গণপ্রজাতন্ত্রী বাংলাদেশ সরকার
শ্রম ও কর্মসংস্থান মন্ত্রণালয়
কলকারখানা ও প্রতিষ্ঠান পরিদর্শন অধিদপ্তর

ক্যাপ পর্যবেক্ষণের তথ্য

কারখানার নাম	শোনন সোরেটারস লিঃ	
ঠিকানা	Plot-A-118. S-36, BSCIC, Konabari, Gazipur	
কারখানার কোড	GZP309	
কালার কোড		
মূল্যায়নের ধরণ: অগ্নি মূল্যায়ন		পর্যবেক্ষণের তারিখ: ১২-০৪-২০২৩
১. পর্যবেক্ষণ

সংযুক্তিসমূহ (২)

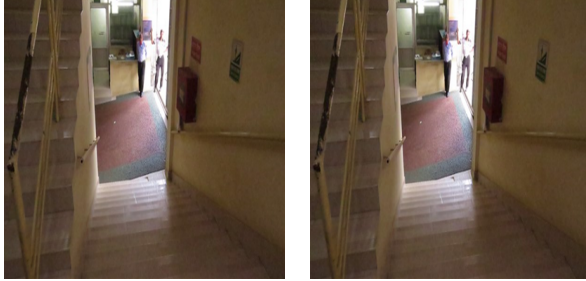
পরিদর্শন পর্যবেক্ষণ	Location-1st floor to 5th floor Direct route of access to required exit is provided through continuous passage ways and aisles, which are permanent obstacles column.
কাপ আইটেম ক্যাটাগরি

কার্যক্রম	Rearrange the evacuation pathway to ensure the minimum width.
সুপারিশের তথ্যসূত্র	
কারখানার কার্যক্রম	
অগ্রাধিকার	প্রযোজ্য নয়
চূড়ান্ত সময়সীমা	-
সংশোধিত সময়সীমা	০১-০১-১৯৭০
অগ্রগতির অবস্থা	সংশোধিত
মন্তব্য	10-08-2021 (CVV7) : Evacuation passage way and aisles are not found blocked by column. Evacuation pathway has been re-arranged in the factory. 17/08/2022: Completed. 12-04-2023: Completed.

সংযুক্তিসমূহ (২)

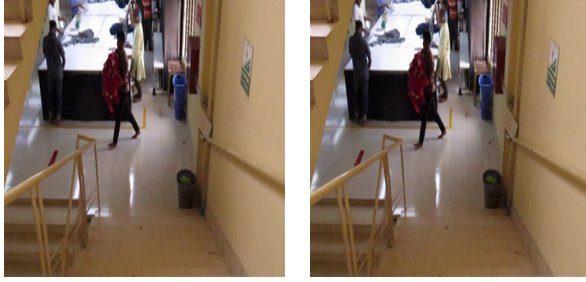
পরিদর্শন পর্যবেক্ষণ	Location-5th floor A wall penetration is situated on 5th floor in staircase, which connecting inspection section and knitting.
কাপ আইটেম ক্যাটাগরি

কার্যক্রম	Seal all openings in walls with fire resistant materials having 2 hours fire rating.
সুপারিশের তথ্যসূত্র	
কারখানার কার্যক্রম	
অগ্রাধিকার	৬ সপ্তাহ
চূড়ান্ত সময়সীমা	-
সংশোধিত সময়সীমা	১৬-০৪-২০২৩
অগ্রগতির অবস্থা	শুরু হয়নি
মন্তব্য	10-08-2021 (CVV7) : Wall penetration are not found in the factory, During the visit time. 17/08/2022: Wall penetration is not found but opening protection is not found from production area heading to the stairs. 12-04-2023: Same as previous visit.
